Projekto pavadinimas: Kultūros paskirties pastato unik. Nr.5897-5001-3015, S. Daukanto g. 19 N, Kazlų Rūdoje, rekonstravimo ir dalies administracinio pastato unik. Nr. 5197-5008-3020, S. Daukanto g. 19, Kazlų Rūdoje, kapitalinio remonto darbai

PAPILDOMŲ DARBŲ POREIKIO IR ATSISAKOMŲ DARBŲ APIMČIŲ NUSTATYMO AKTAS Nr. 4.

DĖL KAZLŲ RŪDOS KULTŪROS CENTRO RENOVACIJOS PROJEKTO TIKSLINIMO

Brėzinys Nr. 1 (fasada)

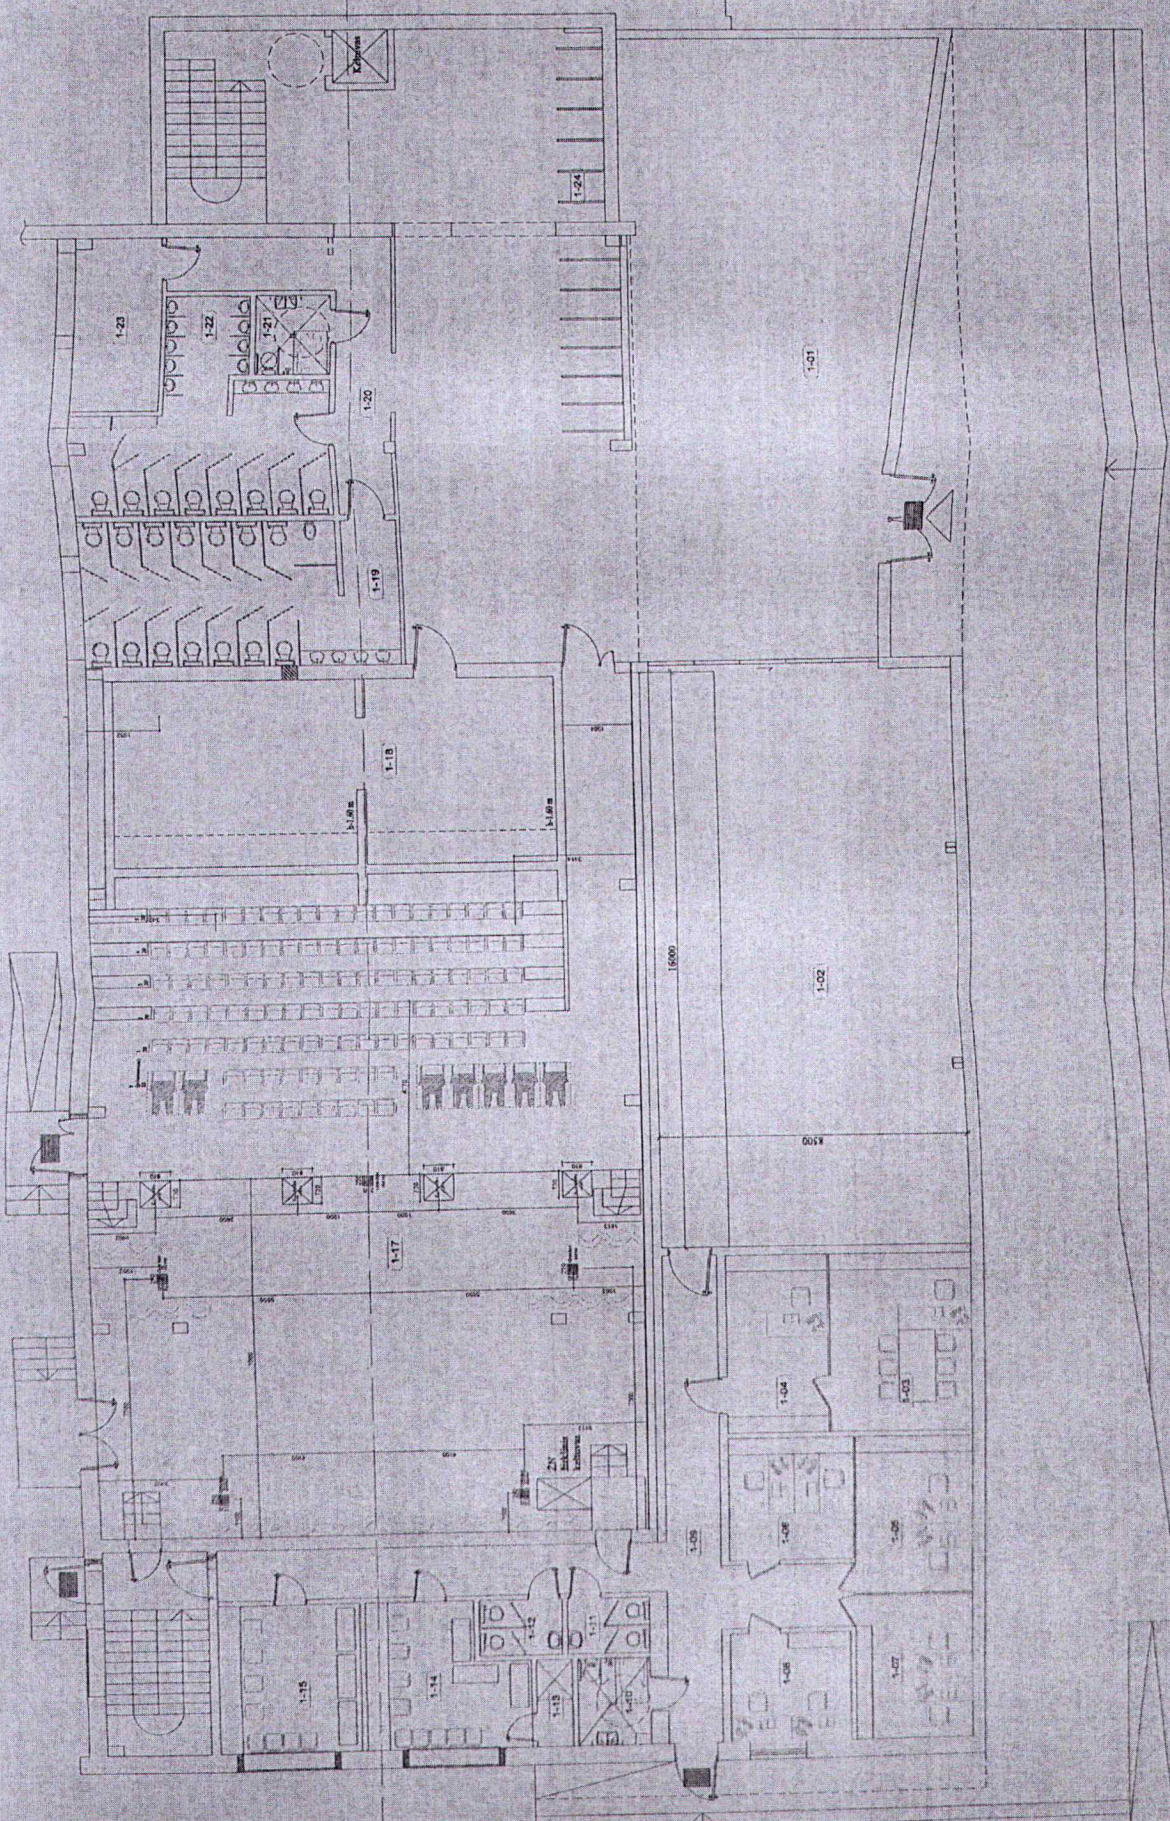
1. Reikalingas lango angos didinimas per vieną lango profilio konstrukciją patalpoje 1-03 (pridedamas brėžinys Nr.1, pasirinktas variantas - Nr.1).
2. Reikalingas lango įrengimas patalpoje 2-07 (pridedamas brėžinys Nr.2)

1 AUKŠTO PLANAS

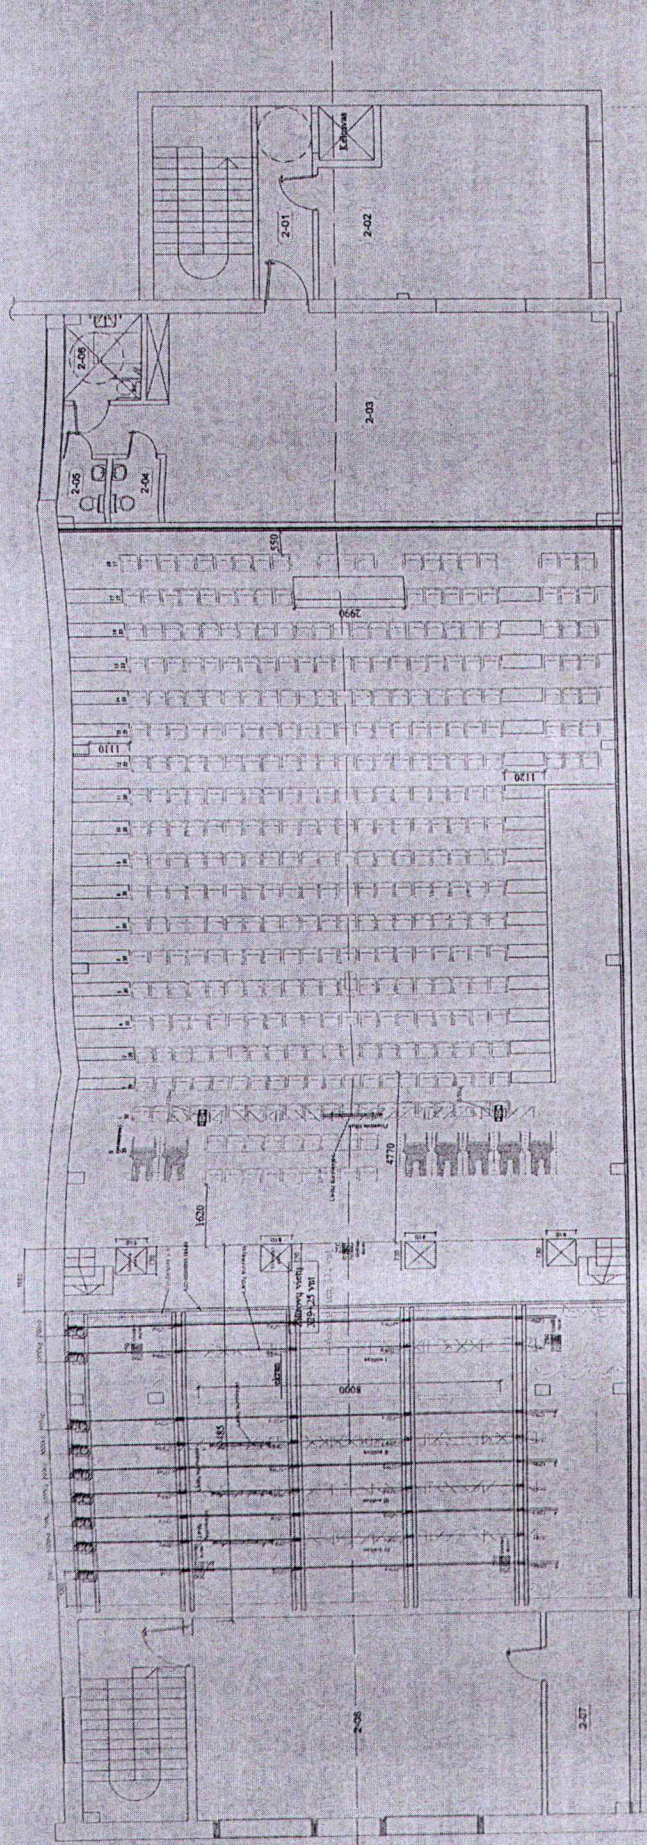
3. Prašymas pakeisti durų atvėrimo kryptį patalpoje 2-02 iš dešinės į kairę (brėžinys Nr.2), nes pagal suplanuotą durų atvėrimą užsitveria išėjimas į laiptinę gaisro atveju.

6. Organizuojant vidaus apdailos darbus, prašome numatyti garso izoliacinės medžiagos paklojimą patalpų 2-08 ir 2-03 vidinėse sienose (pažymėta brėžinyje Nr.2)

bindings Nr. 3 (3/4 ps)

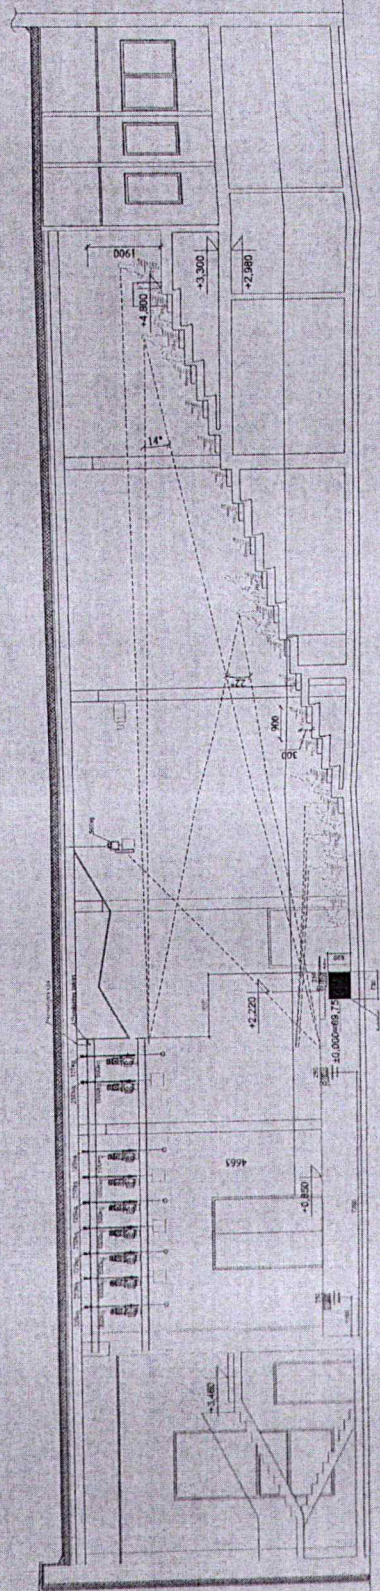
4. Reikalingas scenos pakylės pagrindo keitimas iš medinės konstrukcijos į stabilią, gelžbetoninę pakylą su užpildu dėl scenos rezonanso garsinimo ir smarkesnio judesio (pvz. šokių) atvejo. Planuojant scenos konstrukcinį brėžinį reikalinga suplanuoti iš scenos priekio 4 angas: 850 mm plotis x 650 mm aukštis ir 800 mm gylio, žemų dažnių garso kolonėlių įrengimui (brėžinys Nr.3)

5. Prieš išliejant scenos pagrindą, prašome papildomai pratiesti 40 mm diametro kabelio klojimo izoliacinės žarnos "gofras" nuo scenos vidurio iki šoninių scenos lauko durų (nuo žiūrovų dešinėje) valdymo pulto įrangai, pagal pateiktą schemą (brėžinys Nr.3)

7. Pagal pateiktas garso sistemų specialistų rekomendacijas prašome įrengti scenos įrengimų tvirtinimo taškus lubose ir sienose (pridedamas aprašymas ir brėžinys Nr.3)
